工程異常処理票

発行 19Lc-006
No. 19-02-04
発行日: 2019年2月7日
発行社名: 一関ヒロセ電機(株)
部署名: 表面処理課
品管責任者 担当

初期品 量産品	機能 外観	個品 治具		
製品名 DF13-2630SCFA		CL No. 536-0298-5 07 DP No. 302965-0-11		製品ロットNo. 10-0272, 0273
個品名 DF13-2630SCFAアタッチタンジ(4)		発生日 2019.02.07		発見工程 巻出工程、めっき後巻取面検査
全数検査・抜取検査		不良内容・発見のきっかけ めっき加工途中、巻取前の画像検査工程にて端子変形が見つかりました。巻き出し工程に確認したところ端子が層間紙に突き刺さっていたように見えたということで、層間紙を確認したら突き刺さっていた痕跡を確認しました。		不良現象(略図/写真) 
製作数		不良数		発生状況 めっき加工途中
返却数 30,000 個		処置に対する希望 要 不要 期限 2018年2月18日		工場品管課(経由部署)意見 輸送中も合せて形状の調査を行い可
一時保管: 年月日迄 製品数 個 個品数: 個		回答様式 5原則シート 要 不要		管理No. PQW-18-0980 課長 査閲 担当 K品管 K品管 K品管 19.2.18 19.2.16 19.2.18
返却日 年月日		製品リールであり、変形部分を削除すると員数不足となります。現品は不具合部分削除せずに返却いたしますので、検収処理お願い致します。		
発行基準 HGS-V 007 3.2) 該当項目にチェック 重複可				
○(1) 機能不具合発生				
(2) 選別作業を要する				
(3) 対策不十分による再発				
(4) 初品で不適合発生				
(5) 不具合流出の可能性				
(6) 検査で不適合発生

写真1 異常写真

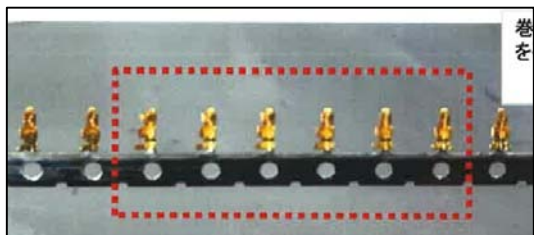
Lot No.270/272/273の3RLに変形が発生している。
めっき後の画像装置にて検出された。
巻き出し工程を確認すると端子が層間紙に刺さっていた。

写真3-1 返却品の變形箇所(キャリア側から撮影)

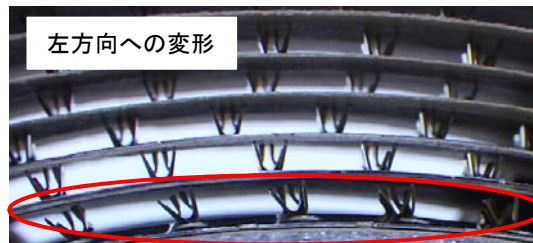
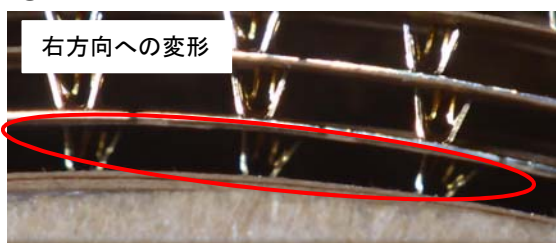
- ① 3RLともめっき工程、巻き返し工程が完了しております。
- ② 最芯部に変形が発生しておりました。本製品は画像装置を使用しており、これほど変形していれば異常として検出します。
- ③ Lot No.272と273で変形の方法が異なっておりました(写真3-1 参照)。

写真3-2 層間紙穴

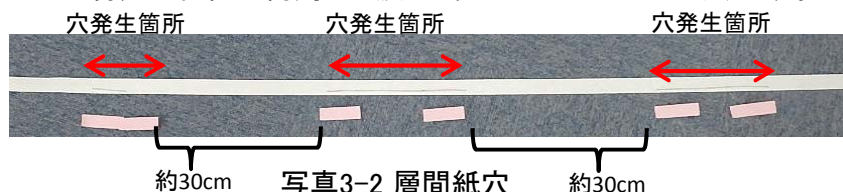
- ④ 層間紙の穴は約30cm間隔で発生しておりました。RL芯の外周が約34cmという事からRL内の特定の位置に何周にも渡って発生していたことになります。

連続生産中の3RLであるという事、前後の発送品(20RL)には異常が発生していない、画像装置及び自動巻き取り機を使用している、ということからプレス工程以降での発生であると考えます。

以上の事から弊社工程での発生であると断定できません。起因工程についてご配慮頂きますようお願い致します(弊社関係者及び運送業者には注意喚起を実施します)。また現品処置についてもご検討をお願い致します。
